新北市政府工務局 101 年第 2 次建築管理法規研討會議 會前會會議紀錄

■ 建照管理相關議題

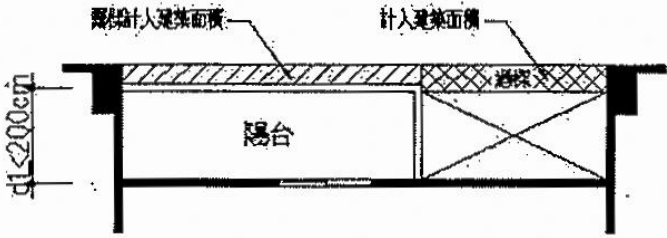
【1010107】		有關屋頂層造型框架連接女兒牆之部分經檢討透空符合規定者，可不視為女兒牆之一部分，免計入建築物高度，提請討論。
新北市 建築師公會		說明： （1）依建築技術規則建築設計施工編第一條第十款第五目規定「突出屋面之三分之一以上透空遮牆、三分之二以上透空立體構架供景觀造型、屋頂綠化等公益及綠建築設施，其投影面積不計入第九款第一目投影面積之和。但本目與第一目及第六目之屋頂突出物水平投影面積之和，以不超過建築面積百分之三十為限。」此為同編第一條第九款第四目規定可不計入建築物高度之屋頂突出物，先予述明。 （2）有鑑於增進都市建築景觀，屋頂設置透空遮牆或透空立體構架之造型框體已為近年所趨，故法令增設前揭可供景觀造型之設施，又若透空遮牆或透空立體構架與女兒牆因整體造型需要而生共構行為時，建議擬依以

<p>下圖例所示檢討透空部位。</p> <p>(一) 1/3以上透空遮牆</p>  <p>(圖一、圖二) 檢討透空部位面積 $> A1 \times A2 \times 1/3$，A1部分可不計入建築物高度。</p>
局 101 01	初步意見	仍請依建築技術規則建築設計施工編第 1 條第 10 款規定辦理。
	決議	為簡化審查之行政程序，建議建照科研擬授權科內審定提委員會報告之審查項目，並提預審委員會確認。
局 101 02	辦理情形	<p>一、依內政部 85 年 6 月 19 日台 (85) 內營字第 8572857 號函，略以：「...本案『框架式屋脊裝飾物』，在可增進市容觀瞻、無礙公共安全，且經地方主管之都市設計審議委員會或建造執照預審小組審議通過者，同意貴會意見，依建築技術規則建築設計施工編第 1 條第 7 款之 1 第 3 目規定不計入建築物。</p> <p>高度 (註)，惟應確依核准圖說實施管理。...」，合先敘明。</p> <p>二、為符內政部前開函令，並考量屋脊裝飾物之留設對都市景觀、建築物立面造型均有莫大的影響，有關建築美學之審議仍須府內外專家學者給予相關意見，故經研議後仍應由建造執照預審委員會審查後核定。</p>
	決議	<u>建請建築師公會提供屋脊裝飾物授權科內審定提委員會報告之方案及態樣後，由業務單位研擬後提送委員會審議。</u>
